Revisión de Antecedentes RSSP

Ayer estuvimos revisando en detalle los antecedentes entregados y el resumen es el siguiente:

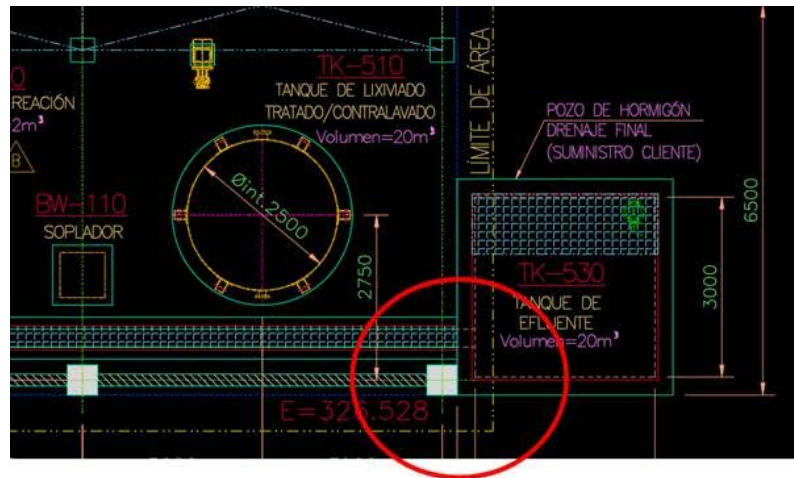
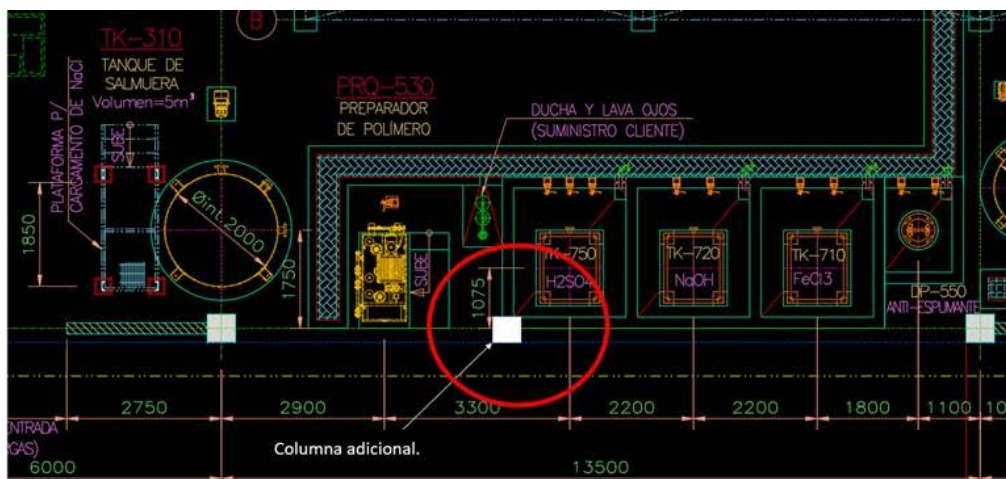
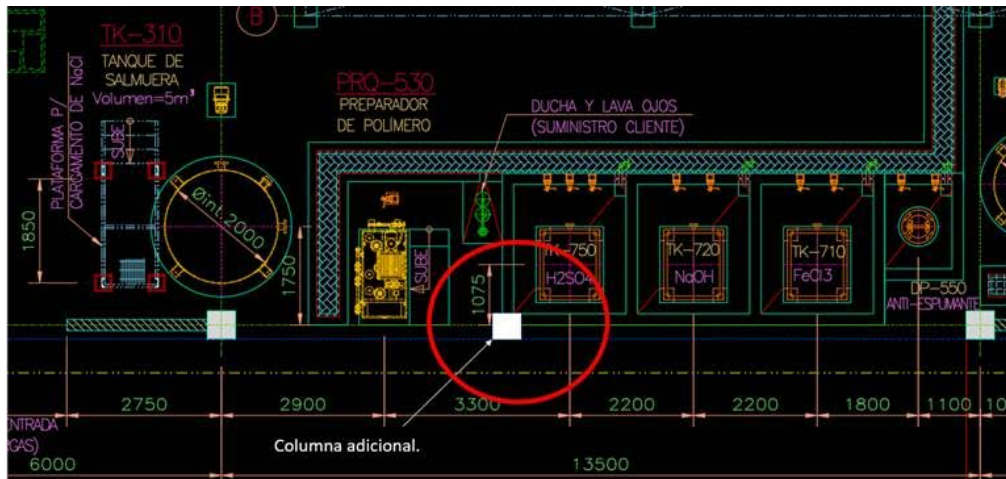
- En planta y de acuerdo a lo visto en reunión la distancia entre los ejes 3 y 4 es de 13,5m demasiado extenso por lo que proponemos colocar un marco intermedio el cual proyectaríamos para evitar mayores interferencias en el ingreso de equipos justo en la esquina del pretil (figura esquemática a continuación). Favor confirmar la factibilidad.

- Estructuración de la nave. La nave la estructuraremos con perfiles de acero convencional con columnas y cerchas. (De Acuerdo)
 - En planta y de acuerdo a lo visto en reunión la distancia entre los ejes 3 y 4 es de 13,5m demasiado extenso por lo que proponemos colocar un marco intermedio el cual proyectaríamos para evitar mayores interferencias en el ingreso de equipos justo en la esquina del pretil (figura esquemática a continuación). Favor confirmar la factibilidad. (Aprobado)

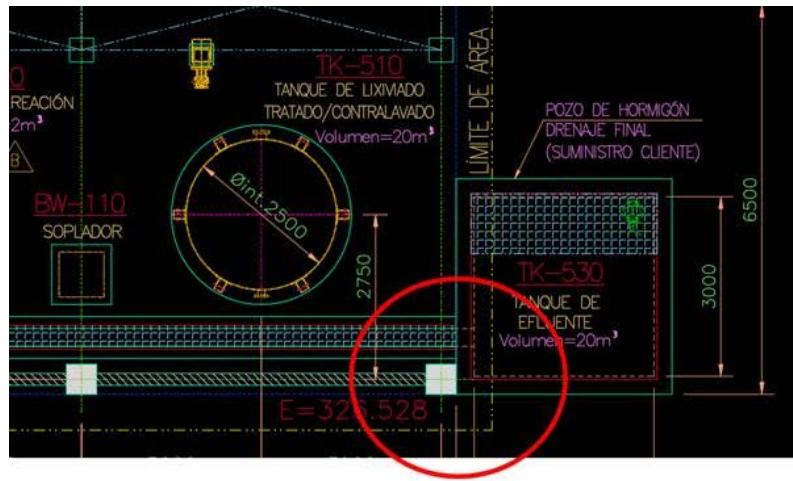
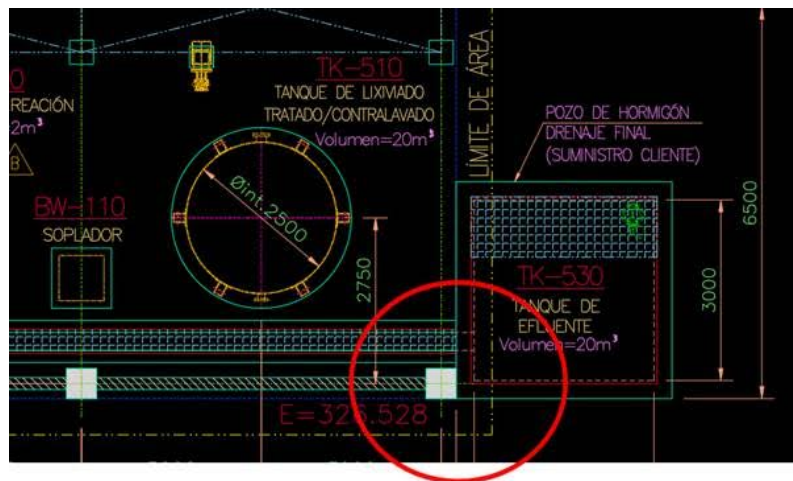
- Respecto a los niveles de fundación, observamos que los equipos se encuentran prácticamente al mismo nivel de radier, en nuestra experiencia hemos visto que generalmente las fundaciones o pedestales que soportan los equipos van a una altura entre 200mm a 300mm respecto al radier, esto para evitar la exposición de anclajes a líquidos que resulten de la operación equipos, ¿es factible subir las fundaciones o bajar el radier de cota o debemos mantener las alturas señaladas en sus cortes?.
- Se producirá una interferencia entre el TK de efluentes y TK de Neutralización con las zapatas de la nave (ver figura abajo) ¿es factible mover las cámaras? o en su defecto debemos considerarlas como solidarias a las fundaciones.

- Respecto a los niveles de fundación, observamos que los equipos se encuentran practicamente al mismo nivel de radier, en nuestra experiencia hemos visto que generalmente las fundaciones o pedestales que soportan los equipos van a una altura entre 200mm a 300mm respecto al radier, esto para evitar la exposición de anclajes a líquidos que resulten de la operación equipos, ¿es factible subir las fundaciones o bajar el radier de cota o debemos mantener las alturas señaladas en sus cortes?., (Mantener las Cotas indicadas).
- Se producirá una interferencia entre el TK de efluentes y TK de Neutralización con las zapatas de la nave (ver figura abajo) ¿es factible mover las cámaras? o en su defecto debemos considerarlas como solidarias a las fundaciones. (Moveremos las cámaras, indicarnos cuanto debemos mover y en que dirección, para proyectar)
